### **Projet de Norme internationale relative au suivi et au repérage des bateaux sur les voies navigables (VTT) révisée (Résolution n° 63)**

**Transmis par le Président du Groupe d'experts VTT**

## II. **Projet de Norme internationale relative au suivi et au repérage des bateaux sur les voies navigables (VTT) révisée (Résolution n° 63)**

Figure 1

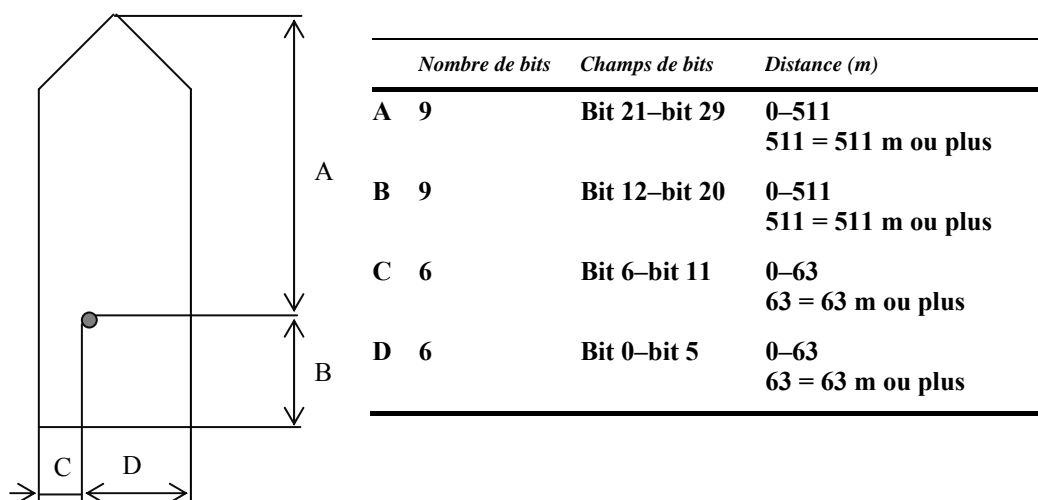
#### 2.4.2.1 Point de référence de la position indiquée et dimensions du ~~navire~~ bateau ou convoi

La dimension A devrait être dans la direction des données de cap transmises (étrave).

#### D.2 Données statiques **concernant le du** bateau en navigation intérieure

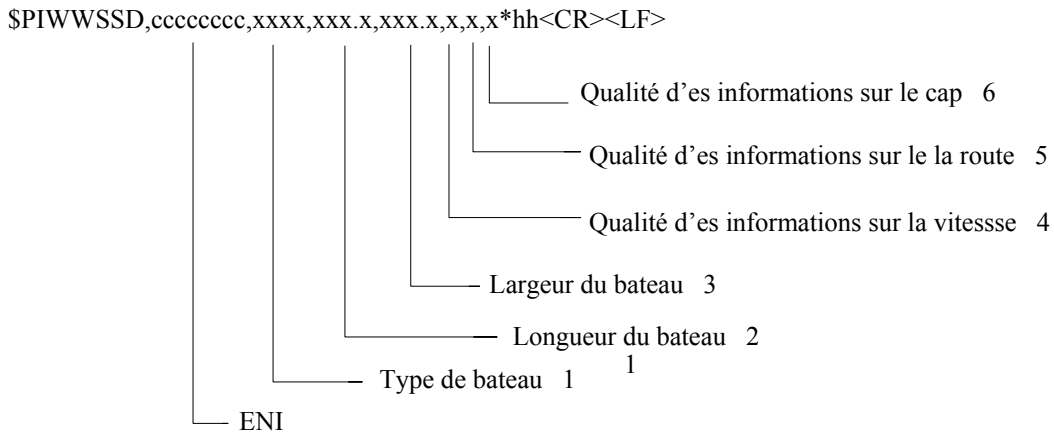
Cette phrase est utilisée pour saisir les données statiques **concernant le du** bateau en navigation intérieure dans une unité ~~SIA intérieure AIS Intérieur~~. Pour introduire ces données, ~~il est proposé d'utiliser~~ la phrase \$PIWWSSD avec le contenu suivant **doit être utilisée**:

### D.3 Données **concernant le du bateau relatives au voyage en navigation intérieure**

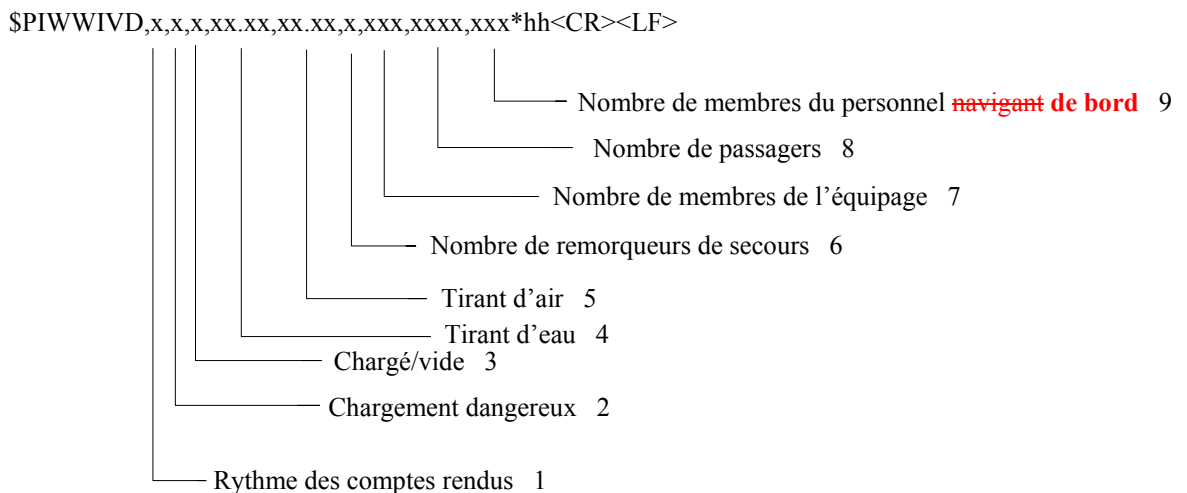
Cette phrase est utilisée pour saisir les données **du bateau** concernant le voyage en navigation intérieure dans une unité de l'AIS Intérieur. Pour introduire ces données, ~~il est proposé d'utiliser~~ la phrase \$PIWWIVD avec le contenu ~~ci-après~~ **suivant doit être utilisé**:
